КОММУНАЛЬНОЕ
ГОСУДАРСТВЕННОЕ УЧРЕЖДЕНИЕ
«ОСНОВНАЯ СРЕДНЯЯ ШКОЛА
ПОСЕЛКА БЕСТОБЕ ОТДЕЛА
ОБРАЗОВАНИЯ ПО ГОРОДУ
СТЕПНОГОРСК УПРАВЛЕНИЯ
ОБРАЗОВАНИЯ АҚМОЛЫНСКОЙ
ОБЛАСТИ »

Справка

по проверке нарушений пожарной безопасности

Выявлено – 9 нарушений требований пожарной безопасности согласно акта №15 от 18.03.2024 года, а именно:

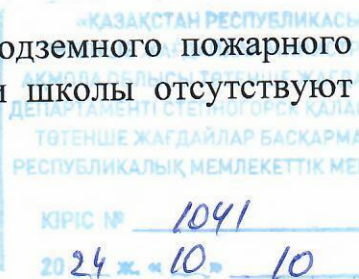
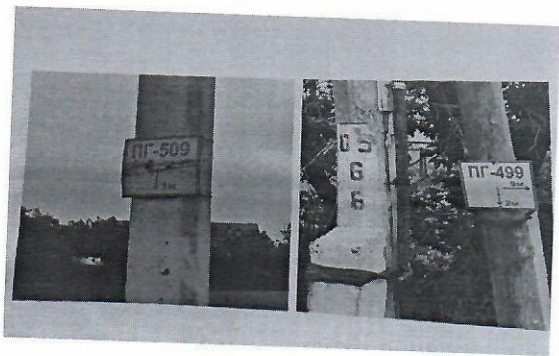
2. На территории школы у места размещения подземного пожарного гидранта не установлен не световой или не флуоресцентный указатель. Основание: п.1575 Правил пожарной безопасности Приказ Министра по чрезвычайным ситуациям Республики Казахстан от 21 февраля 2022 года №55;

-За территорией школы у места размещения подземного пожарного гидранта установлено 2 указателя. На территории школы отсутствуют места размещения подземного пожарного гидранта.

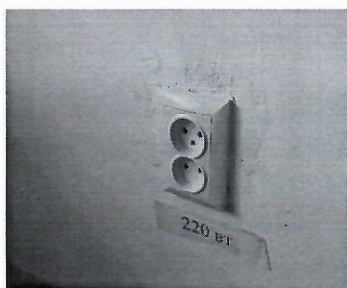
6. В здании школы в кабинете начальных классов токоведущие части электровключатели и электророзетки смонтированы на горючем основании (дерево). Основание: п. 79 Правил пожарной безопасности Приказ Министра по чрезвычайным ситуациям Республики Казахстан от 21 февраля 2022 года №55.;

-Замечание устранено. Горючее основание (дерево) демонтировано. Токоведущие части электровключатели и электророзетки смонтированы с соблюдением правил пожарной безопасности.

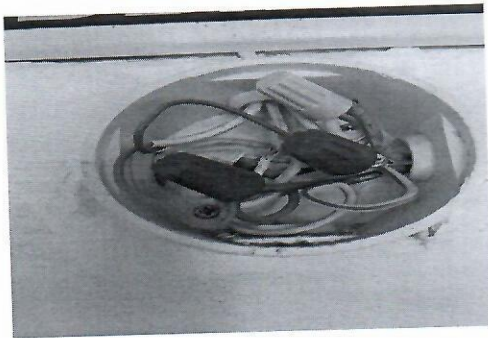
7. В здании школы большинстве в кабинетах оконцевания и ответвления жил проводов и кабелей в распределительных коробках выполнены при помощи скруток, без опрессовки, сварки, пайки или специальных зажимов. Основание п. 80 Правил пожарной безопасности Приказ Министра по чрезвычайным ситуациям Республики Казахстан от 21 февраля 2022 года №55.;

-Замечание устранено. В здании школы в кабинетах оконцевания и ответвления жил проводов и кабелей в распределительных коробках выполнены помощи специальных зажимов.
